Aménagement d'un accès jusqu'à l'île René-Levasseur par Kruger (Scierie Manic) inc.

Rapport complémentaire (Version finale)

Étude d'impact sur l'environnement déposée au ministre de l'Environnement

Votre dossier n° 3211-04-31 Notre dossier n° 501085 Décembre 2001 Rév. 00

Graphiques des niveaux d'eau maximum et minimum enregistrés sur le réservoir Manicouagan entre 1987 et 1996

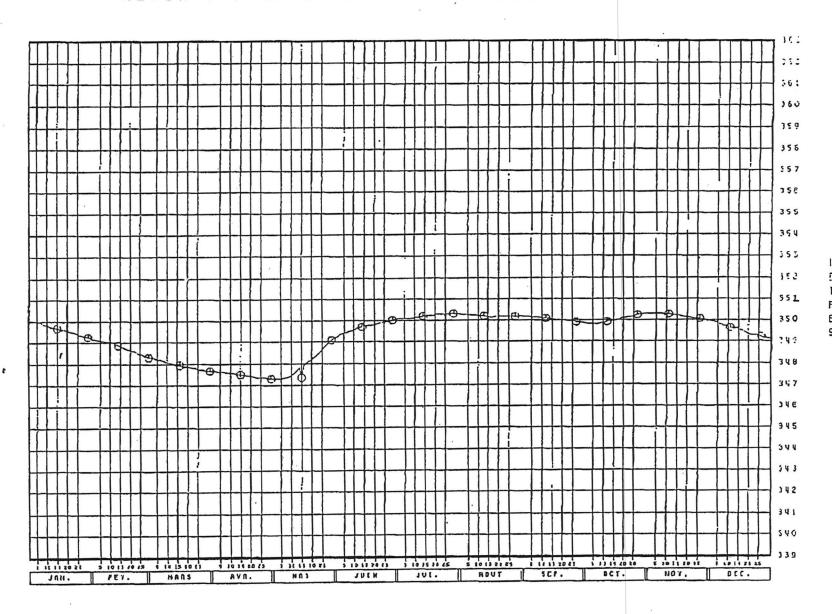
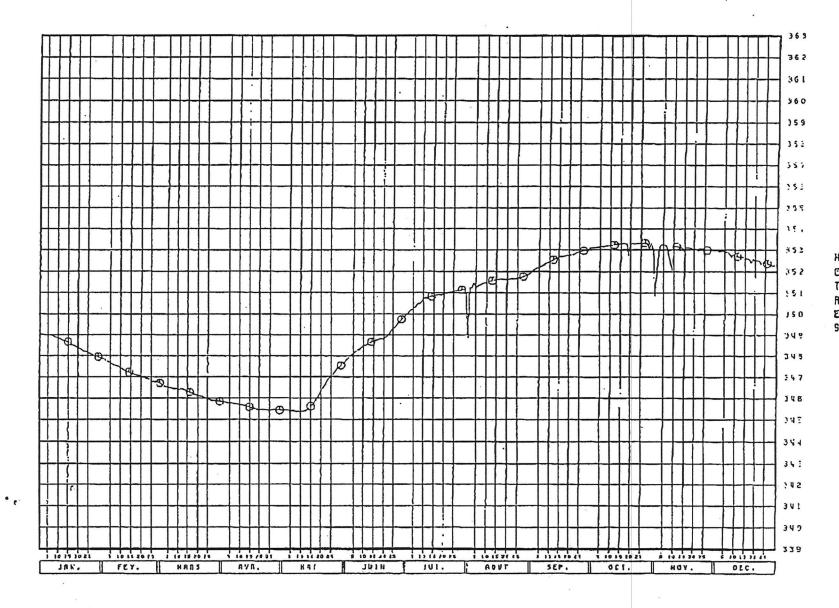
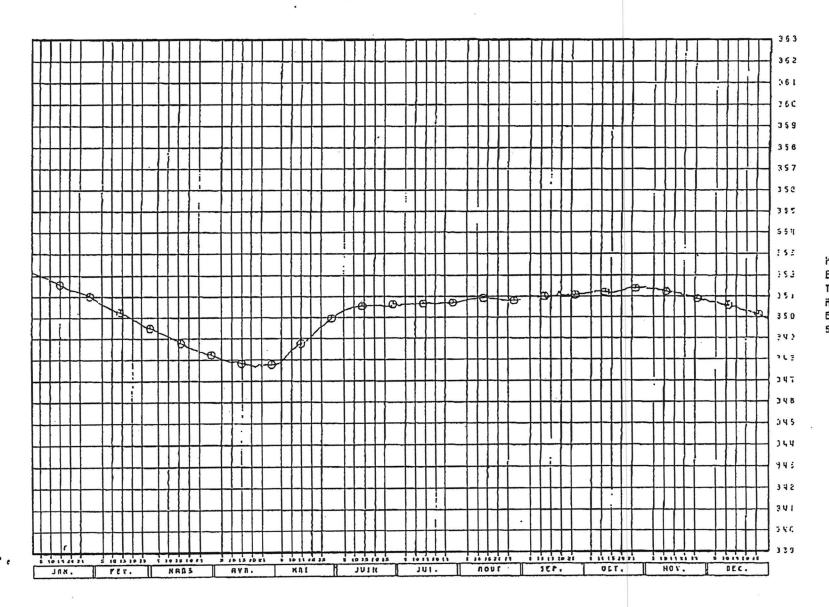
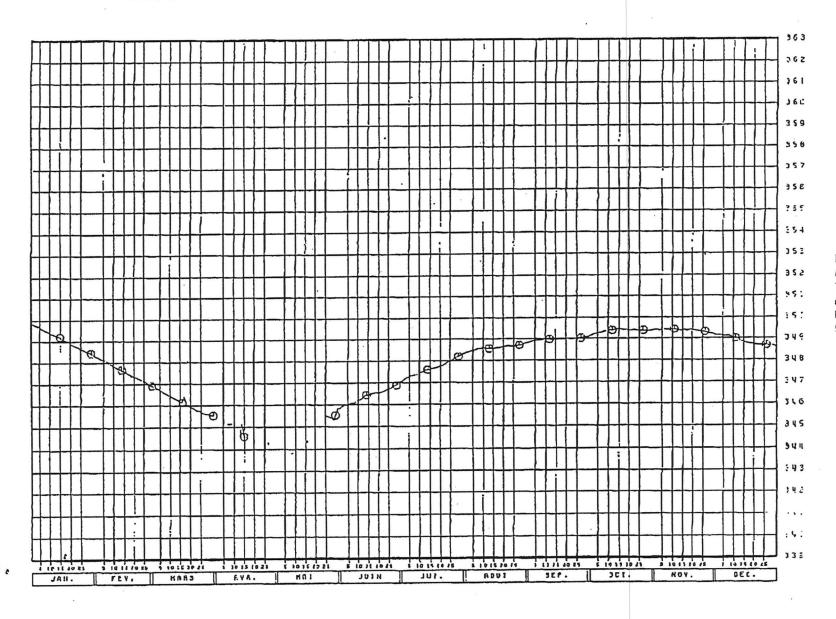
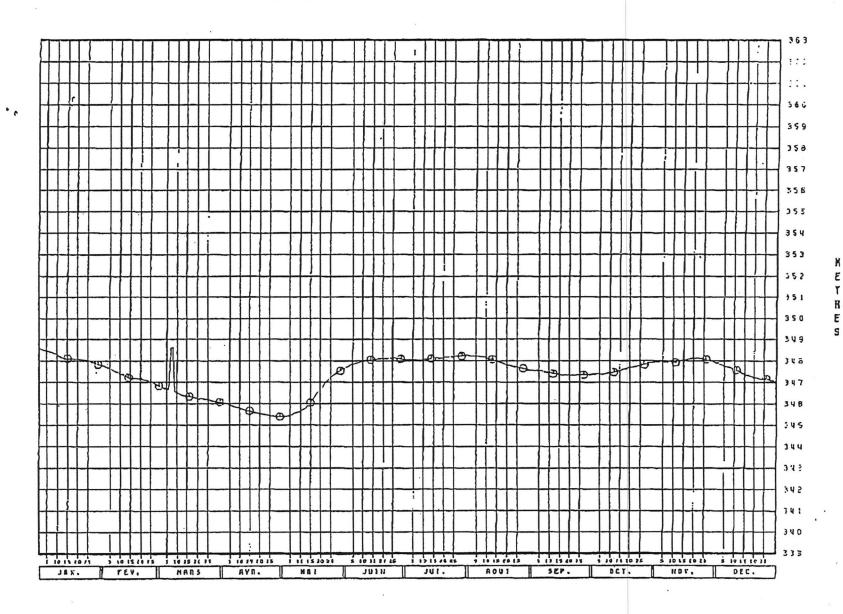
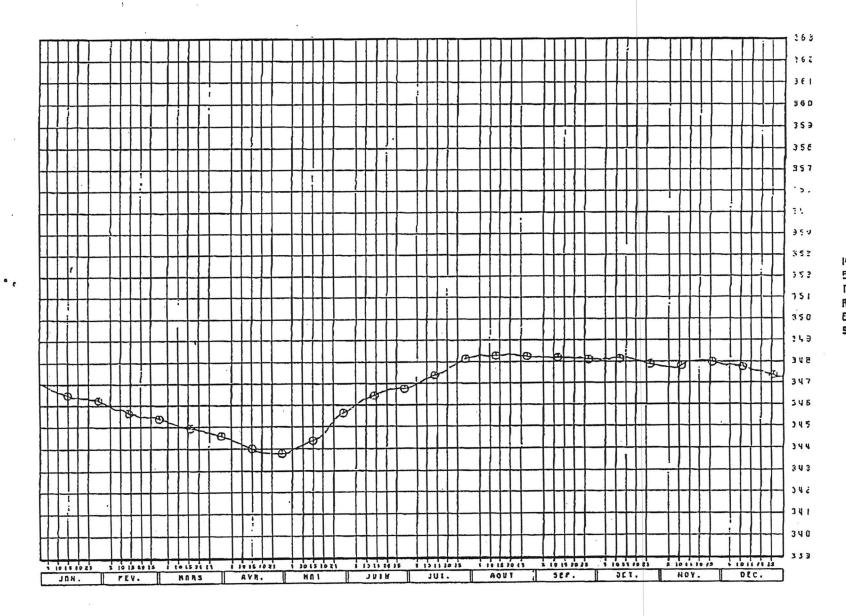
- QC-1 Concernant les éléments de conception des rampes d'accès, l'initiateur de projet devra fournir des plans-concepts (coupes transversales et vues en plan), avec élévations et pentes des ouvrages. Une description plus détaillée des critères utilisés pour la conception des ouvrages sera également nécessaire, incluant le choix des matériaux utilisés, des élévations et de la hauteur de la revanche. L'information devra aussi être complétée par une meilleure description des caractéristiques du réservoir Manicouagan :

- les niveaux d'eau journaliers (minimum et maximum) en plus des valeurs mensuelles présentées au tableau 3.2;
 - les niveaux d'exploitation minimum, maximum et critique du réservoir;

Le tableau 1 présente les niveaux d'eau maximum et minimum enregistrés sur le réservoir Manicouagan entre 1987 et 1996. Les graphiques correspondants sont présentés à l'annexe A.

1 _	ANNEXE B	
	Vues en plan des rampes Nord et Sud

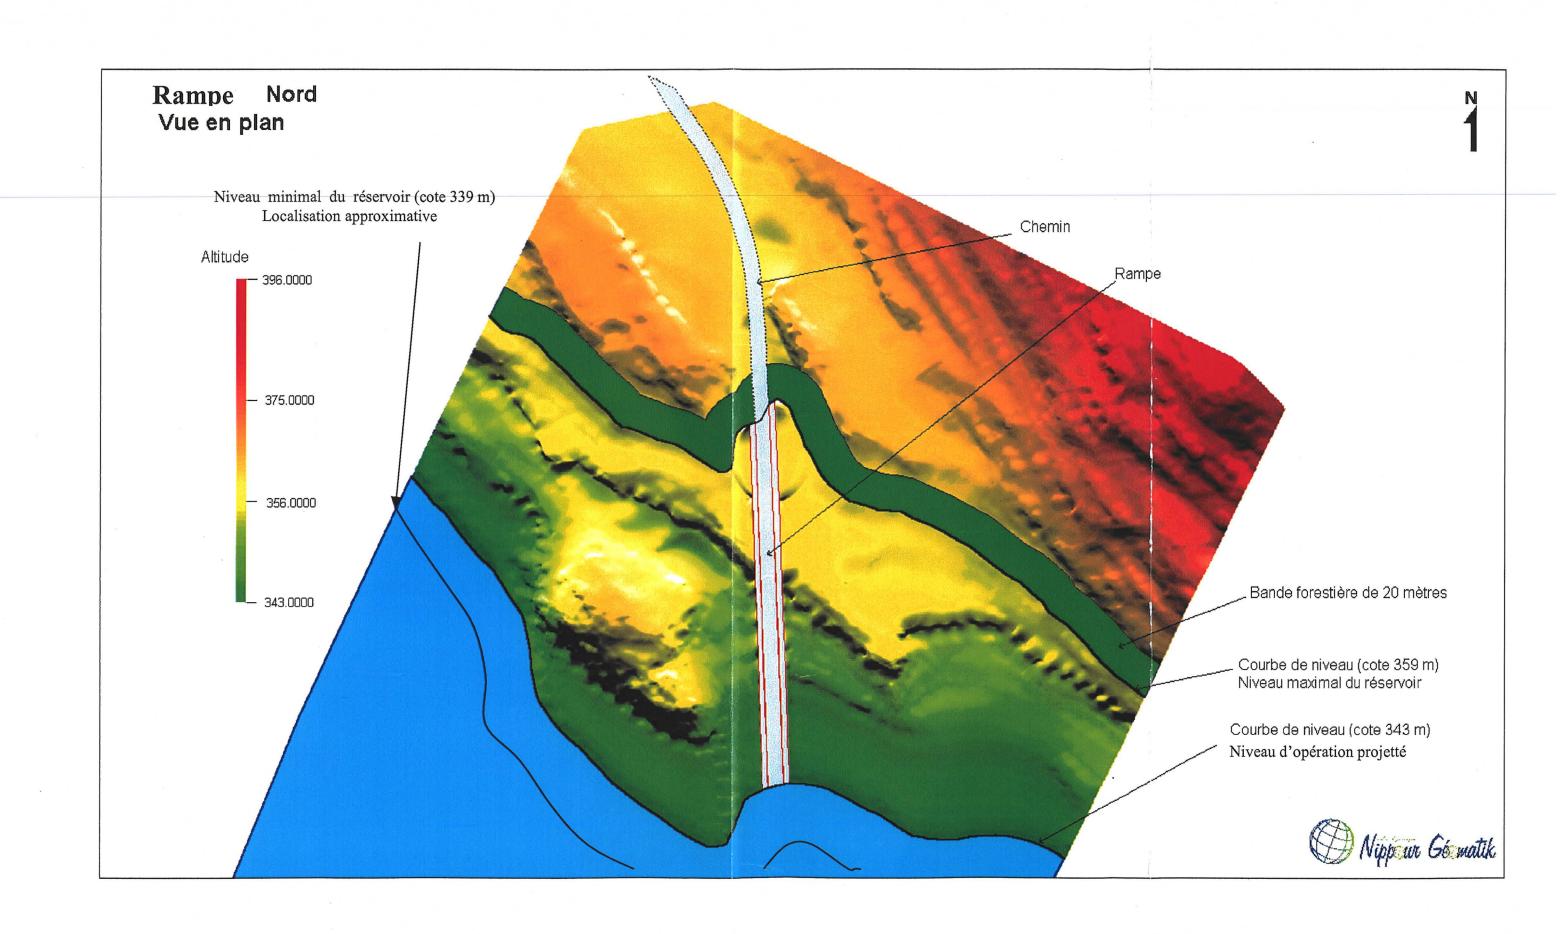
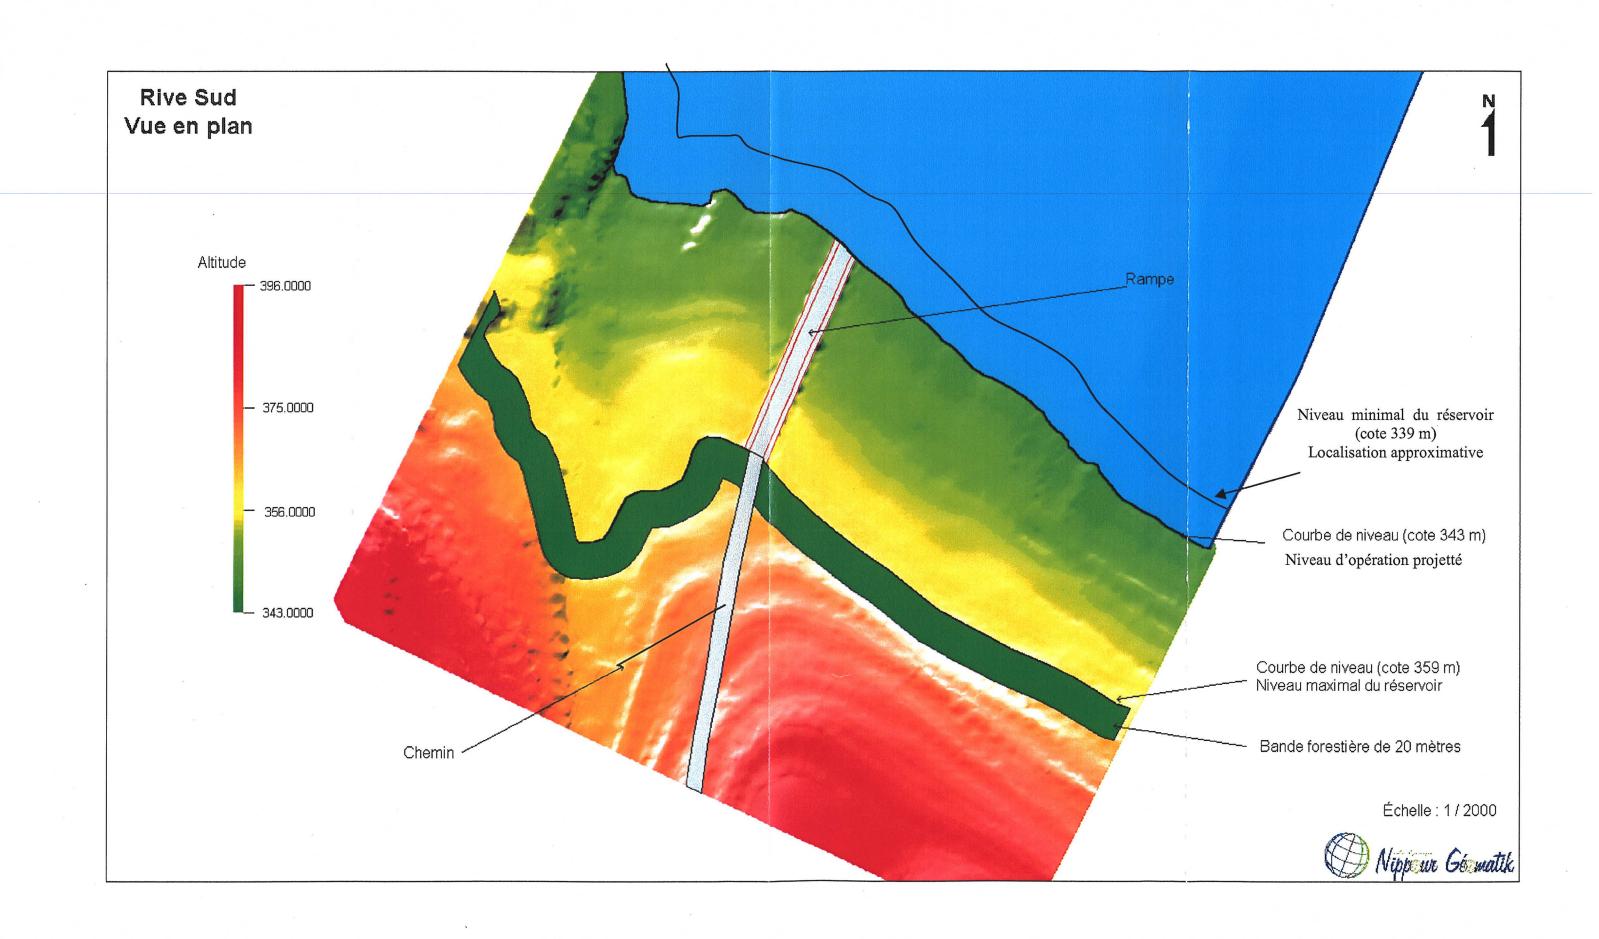
- QC-2 De plus, les plans-concepts devront indiquer les bandes riveraines et zones de marnage à protéger. Selon la Politique de protection des rives, du littoral et des plaines inondables, la ligne naturelle des hautes eaux se situe à la cote d'exploitation maximale du réservoir. Une largeur de 20 mètres de végétation devra être conservée à partir de la ligne naturelle des hautes eaux (limite supérieure de marnage), sauf dans des corridors restreints utilisés pour les accès aux quais et rampes. Enfin, les chemins d'accès secondaires devraient être situés à plus de 60 m du réservoir qu'ils longent.

- le régime des vagues.
- RQC-1 De façon à garantir un niveau de service adéquat des rampes pour le traversier, il est important que celles-ci soient relativement à l'abri de l'agitation provoquée par les vagues et les houles, les unes étant générées par les vents locaux, les autres ayant été générées au large, soit au centre du réservoir. Il n'y a pas d'étude d'agitation disponible pour cette région. Le rapport de Procean à ce sujet donne une prépondérance des houles et des vagues du nord-ouest. Les houles peuvent être de l'ordre de 1 mètre mais dans son rapport, Procéan insiste que cette valeur ne devrait pas être prise en considération dans la conception des rampes. La

conception adéquate des ouvrages de protection des rampes contre cette agitation est donc primordiale. Cette conception est très difficile à compléter sans une étude approfondie sur modèle numérique du climat des vagues aux abords des rampes suivant les configurations proposées. Le schéma d'aménagement des rampes est présenté à l'annexe D.

- RQC-2 Le Règlement sur les normes d'interventions forestières (RNI) oblige les bénéficiaires à conserver une bande de végétation boisée en bordure des plans d'eau (voir annexe B). Dans le secteur d'intérêt (rive sud) Kruger Inc. (Scierie Manic), n'est pas bénéficiaire d'un CAAF et ses interventions se limiteront au déboisement de l'emprise du chemin menant au réservoir. Comme le RNI l'autorise également, la lisière boisée de 20 m sera traversée à l'endroit précis où les rampes

d'accès seront implantées afin d'établir un lien entre la rampe et le chemin d'accès. Pour ce qui est des interventions forestières sur la rive nord, Kruger Inc. (Scierie Manic) s'engage à respecter les normes d'intervention prescrites par le MRNQ.

Présentation du projet retenu, rives nord et sud

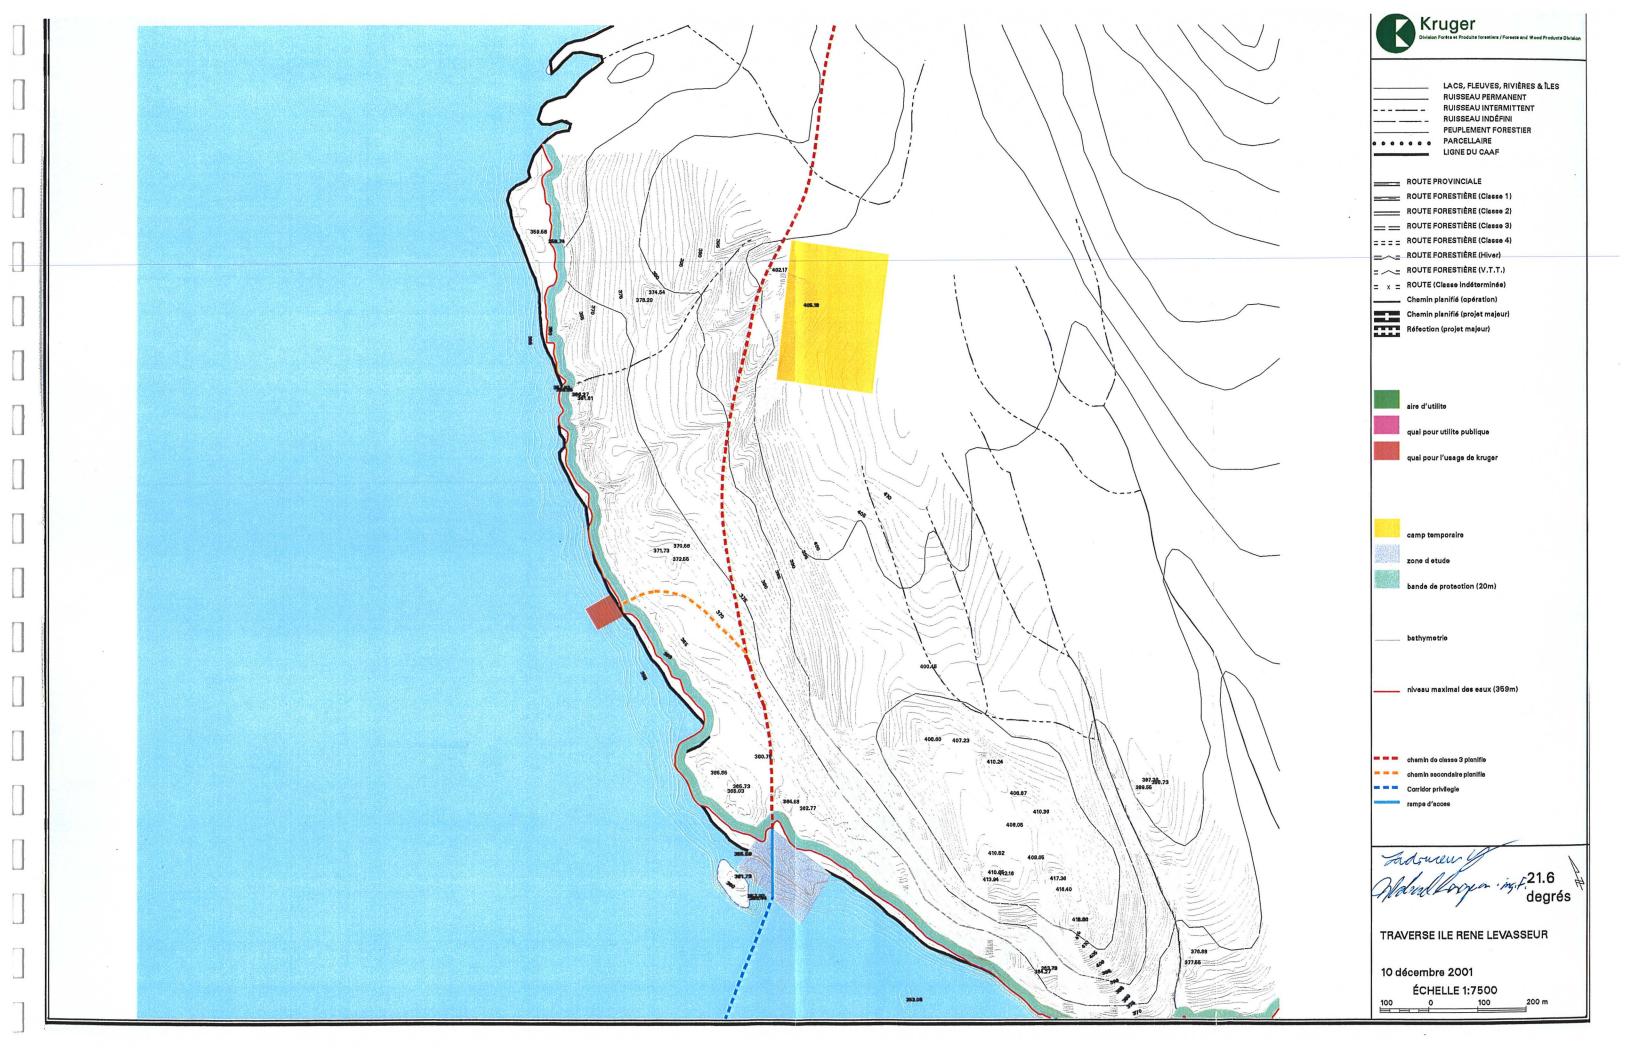
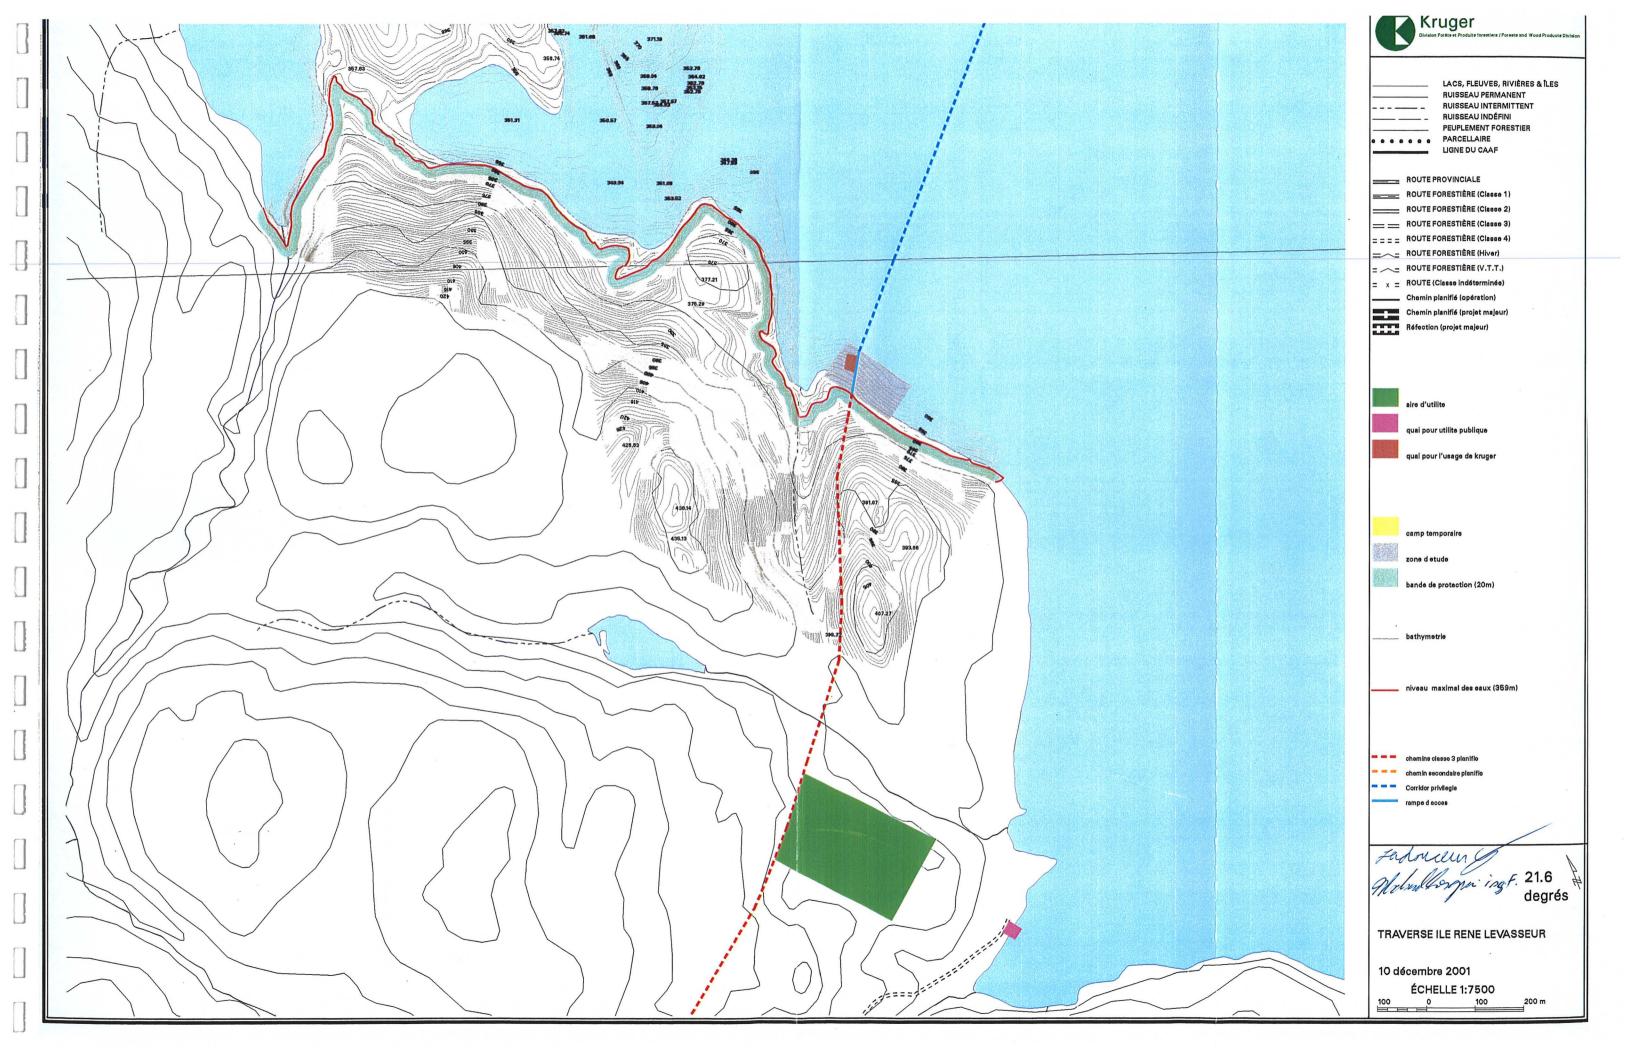
L'étude d'impact indique que des quais flottants, pour l'usage de Kruger Inc. (Scierie Manic) et pour utilité publique, seront installés sur la rive nord et la rive sud à proximité des rampes d'accès. Pour compléter les caractéristiques présentées à la page 49, l'initiateur de projet devra donner les dimensions des quais flottants. Pourquoi trois emplacements sont-ils prévus pour les quais à l'usage de Kruger Inc. (Scierie Manic) (priorité 2) sur la rive sud (Voir figure 4.1)? À la page 50, on mentionne que le quai d'utilité publique permettra la mise à l'eau d'embarcations légères par les usagers du réservoir Manicouagan. L'aménagement de ce quai a-t-il été proposé à la suite de demandes de la part des usagers du réservoir? La rampe de mise à l'eau près du quai sera de quel type? L'initiateur de projet devra démontrer qu'il respecte la fiche technique n° 3 - Rampe de mise à l'eau du guide du MENV intitulé Critères d'analyse des projets en milieux hydrique, humide et riverain assujettis à l'article 22 de la Loi sur la qualité de l'environnement.

En ce qui concerne les différentes alternatives de chemin d'accès menant aux quais flottants à l'usage de Kruger Inc. (Scierie Manic) identifiés Priorité 2. Kruger Inc. (Scierie Manic) a décidé de supprimer ces options et de localiser de façon définitive, le quai flottant à l'usage de Kruger Inc. (Scierie Manic) immédiatement à côté de la rampe sud. En effet, des contraintes opérationnelles et des contraintes au niveau des coûts prohibitifs engendrés par ces chemins ont incité Kruger Inc. (Scierie Manic) à abandonner les options situées à l'ouest de la rampe sud (voir cartes en annexe C).

Le quai flottant à l'usage de Kruger Inc. (Scierie Manic) a été localisé immédiatement à côté de la rampe d'accès sud et ne nécessite pas de chemin pour y accéder. Tel que mentionné dans la question #2, les trois autres emplacements indiqués à la figure 4.1 ne représentaient que des alternatives de localisation des quais. Toutefois, ces alternatives ne sont maintenant plus envisageables. La carte présentée en annexe C présente l'emplacement des infrastructures avec les modifications apportées.
